Шины: Правила № 106 ООН

(шины для сельскохозяйственных транспортных средств)

Предложение по поправкам к Правилам № 106 ООН

Представлено экспертом от Европейской технической
организации по вопросам пневматических шин и ободьев колес
(ЕТОПОК)*

Часть D, изменить пример следующим образом:

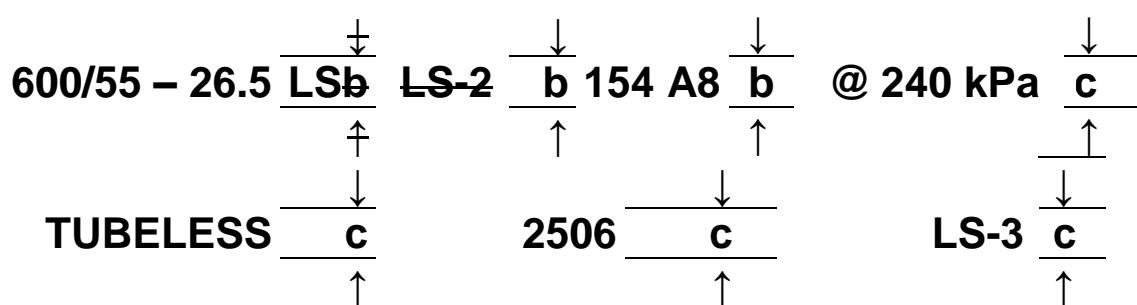
Эта маркировка обозначает шину для лесохозяйственных машин согласно пункту 2.18.13:

- a) имеющую номинальную ширину профиля 600;
- b) имеющую номинальное отношение высоты профиля к его ширине 55;
- c) имеющую диагональную конструкцию (-);
- d) имеющую номинальный диаметр обода 673 мм, что соответствует коду 26.5;

- e) имеющую промежуточный специальный протектор ("LS-23");
- f) имеющую несущую способность 3 750 кг, соответствующую индексу несущей способности 154, приведенному в приложении 4;
- g) относящуюся к категории скорости A8 (контрольная скорость 40 км/ч);
- h) подлежащую использованию без камер ("tubeless");
- i) изготовленную в течение 25-й недели 2006 года (см. пункт 3.2 настоящих Правил);
- j) которую необходимо накачать до 240 кПа для проведения измерений и оценки устойчивости шины к разрыву.

- a) обозначение размера, включающее номинальную ширину профиля, номинальное отношение высоты профиля к его ширине, обозначение типа конструкции (в соответствующих случаях) и номинальный диаметр обода, **а также суффикс LS** должны быть сгруппированы, как указанно в приведенном выше примере: 600/55 – 26.5 LS;

2. Включение нового пункта 2.18.13 и поправки к пункту 3.1.9 и части D приложения 3 нацелено на устранение несоответствий в Правилах.
3. В пункте 1 приложения 6 «Метод измерения размеров шин» сделана ссылка на пункты 4.1.10 и 4.1.12 в отношении измерения обода и внутреннего давления по аналогии с тем, что уже было сделано в контексте этих же параметров в приложении 9 «Процедура испытания на нагрузку/скорость».
